Commune de Torny

Adaptation du PAL suite à son approbation du 03.05.2017

Rapport explicatif

Dossier final d'approbation

Modification n° 1 : intégration du nouveau recensement des biens immeubles

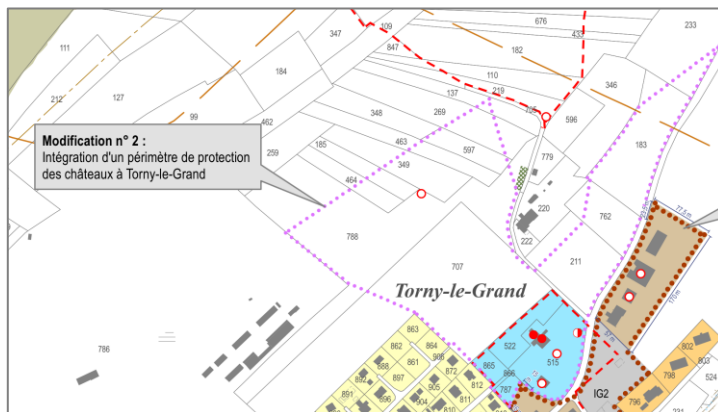
La révision du recensement des biens culturels immeubles transmise à la Commune le 27 août 2015 a été reportée au PAZ. Ce relevé a été effectué sur l'ensemble du territoire. Au total, 74 objets sont soumis à une protection (46 à Middel, 28 à Torny-le-Grand).

La liste des bâtiments protégés figure en annexe 2 du RCU. Celle des éléments considérés comme partie intégrante a également été livrée par le SBC et est intégrée lors de cette adaptation.

Modification n° 3 : extension du périmètre de protection du site construit sur l'art. 695 (partiel) RF

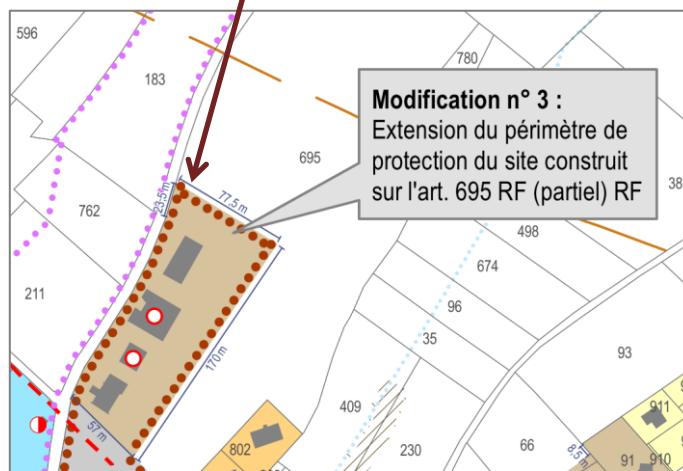
Dans un souci de cohérence, la Commune étend le périmètre de protection du site construit à l'art. 695 (partiel) RF de façon à inclure la mise en zone village (VIL) effectuée lors de la révision de son PAL.

Modification n° 4 : correction des périmètres de protection de la nature (PN)

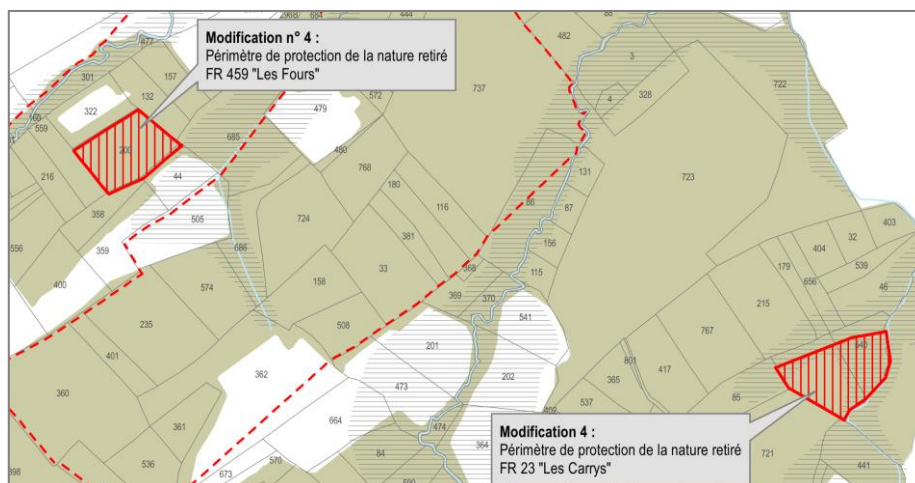
En référence au préavis du service de la nature et du paysage (SNP), un seul site (FR 22 Derrière la Cour) figure désormais au PAZ. Les sites à batraciens qui se trouvent en forêt n'ont pas été retenus dans l'inventaire final des sites de reproductions de batraciens, puisqu'ils bénéficient déjà d'une certaine protection dans l'aire forestière.

Les deux zones suivantes sont donc retirées du PAZ :

- PN 1 : site de reproduction de batraciens d'importance cantonale n° 459 « Les Fours »
- PN 2 : site de reproduction de batraciens d'importance cantonale n° 23 « Les Carrys »

Le seul site restant (FR 22 Derrière la Cour) prend l'appellation PN1 au PAZ.

Modification n° 5 : mise à jour des périmètres archéologiques

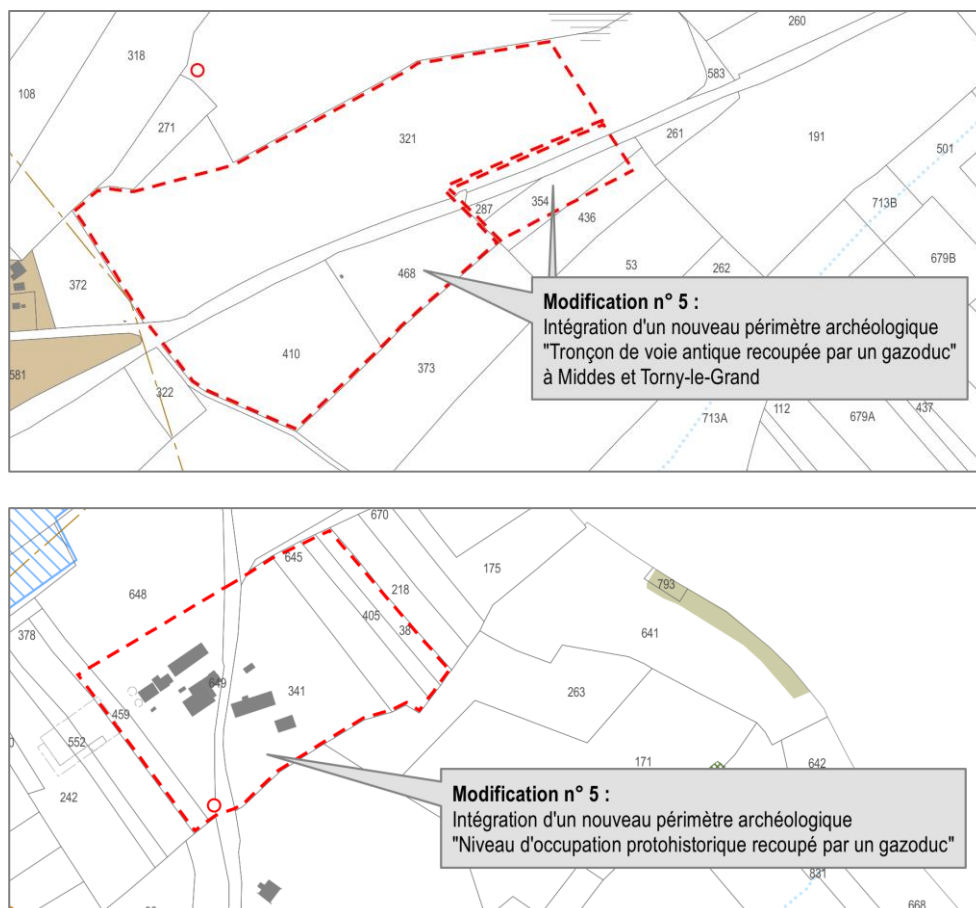
En coordination avec le service archéologique (SAEF), les périmètres archéologiques ont été mis à jour au PAZ selon la liste suivante :

Suite à plusieurs découvertes faites sur le territoire communal à Torny-le-grand, des nouveaux périmètres ont été ajoutés au PAZ (en rouge dans le tableau ci-dessus) :

- Tronçon de voie antique recoupée par un gazoduc à Middes et Torny-le-Grand – Route de Châtonnaye (février 2014) ;
- Niveau d'occupation protohistorique recoupé par un gazoduc à Torny-le-Grand – Champ des Oeufs (février 2014).

Enfin, la représentation des périmètres archéologiques a été améliorée sur le PAZ afin de les distinguer sans ambiguïté.

Figure 11 : Proposition de périmètre de protection des châteaux à Torny-le-Grand pour adaptation du PAL

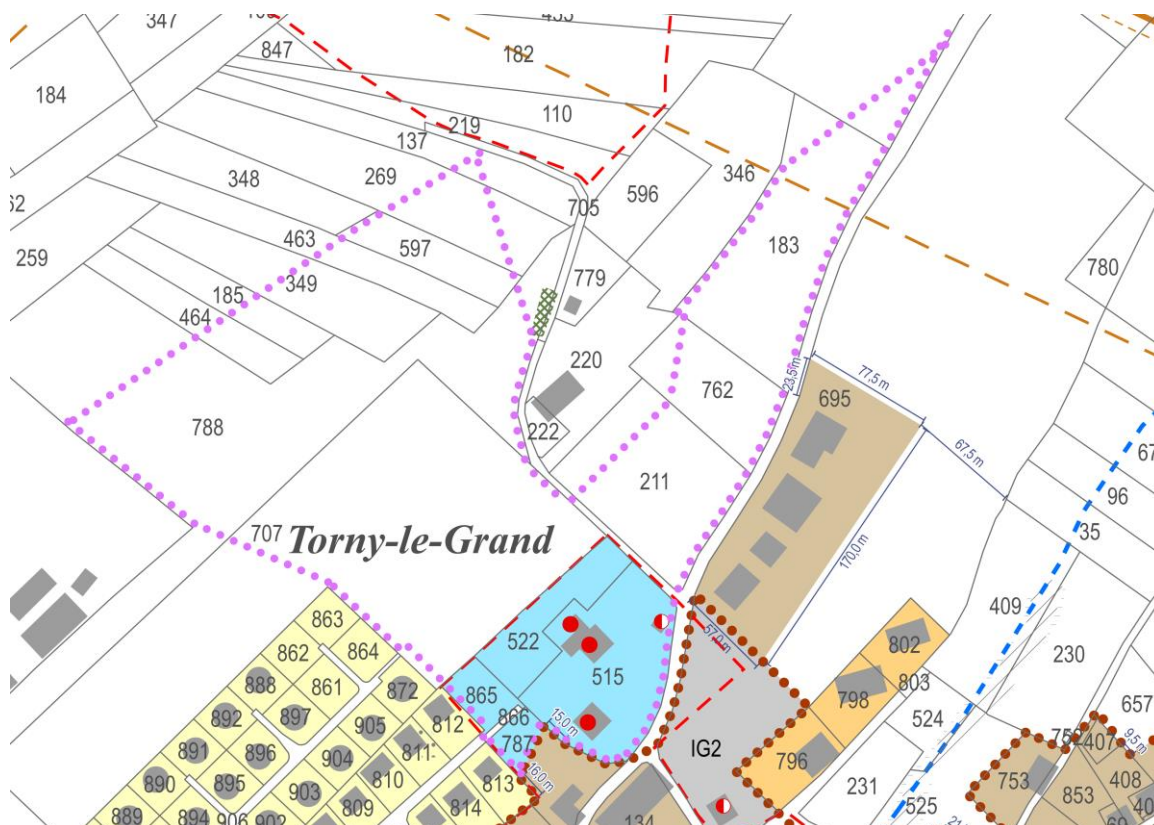
Suite à l'analyse des différents points de vue, il est proposé à la Commune une délimitation du périmètre de protection des châteaux à Torny-le-Grand selon le tracé suivant (périmètre pointillé violet) :

Ce périmètre de protection permet d'éviter la réalisation de nouvelles constructions dont l'implantation, la volumétrie ou le traitement des façades pourraient affecter les perceptions en direction et depuis le château.
